東海第二発電所

標準応答スペクトルを考慮した地震動評価について
(コメント回答:標準応答スペクトル用地盤モデルによる
既往の地震動評価の妥当性確認)

令和4年10月31日

審査会合コメントリスト

② 基準地震動Ss-31(留萌波)の妥当性確認(4/5)

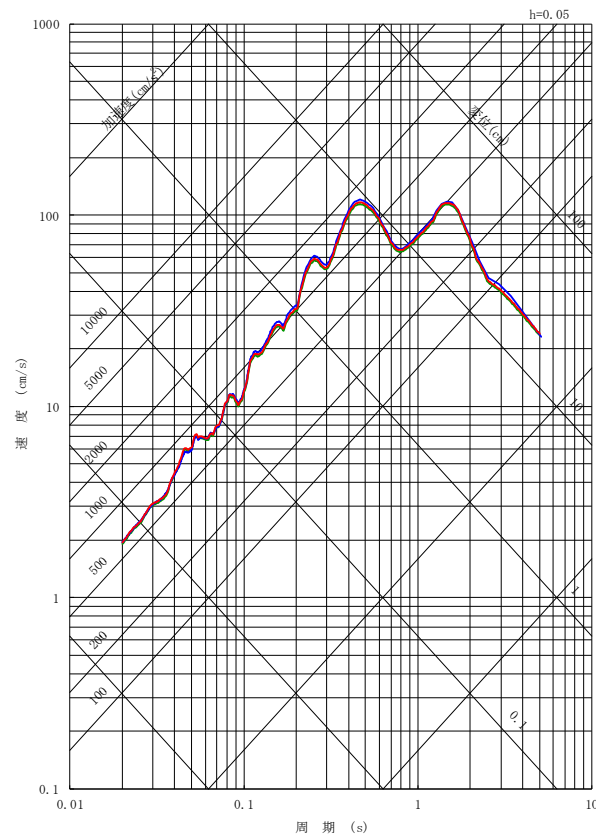
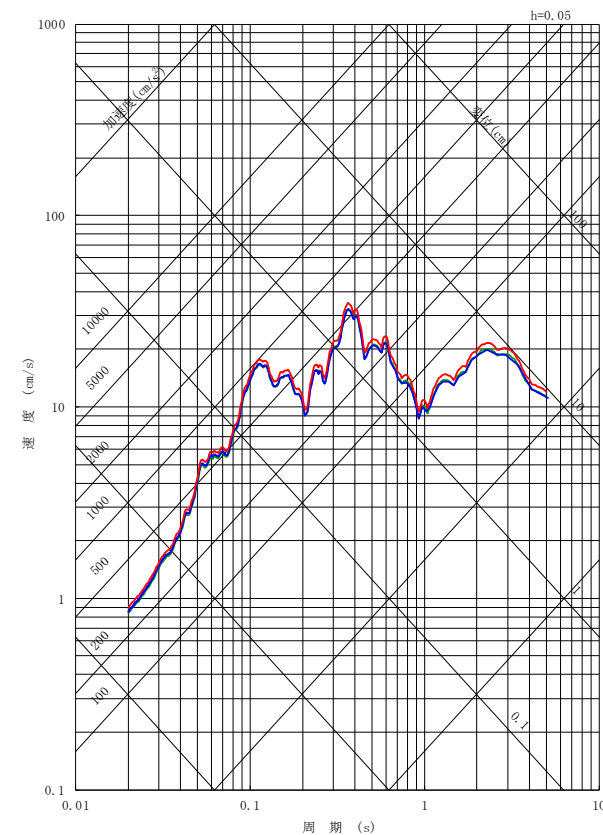
No.	日付	回次	内容	回答概要	該当箇所
1	令和4年 6月10日	第1053回 審査会合	・留萌波の検討については、検討に用いる地盤モデルの選定も含めて、基準地震動Ss-31の見直しの要否について検討すること。 ・その際、標準応答スペクトル用地盤モデルを用いた留萌波の検討については、標高-655mの位置のVsを947m/sとして評価した結果について提示した上で、どのような考え方で地震動を評価するのか説明すること。	・基準地震動Ss-31は、留萌波の検討に特化して設定した地盤モデル(留萌用地盤モデル)を用いた地震動評価結果に保守性を考慮して策定されているところ、今回新たに設定した地盤モデル(標準応答スペクトル用地盤モデル)を用いた地震動評価結果との比較により、その見直しの要否について検討している。 ・原子力施設の耐震設計に当たり、水平方向、鉛直方向の地震動の組合せを総合的に勘案することが必要であることから、標準応答スペクトル用地盤モデルを用いた留萌波の検討については、標高-655mの位置のVsを947m/sとして評価した結果を示した上で、水平方向、鉛直方向の地震動の組合せに着目した地震動レベルの比較により、基準地震動Ss-31の妥当性を改めて確認している。 ・従って、基準地震動Ss-31の見直しの必要はない。	・P6 ・P18～23

・本検討結果(佐藤他(2013)に対しはざと解析の不確かさ等及び敷地の地盤特性を考慮した地震動を標準応答スペクトル用地盤モデルに入力した結果)は、留萌用地盤モデルに入力した結果とほぼ同等である。
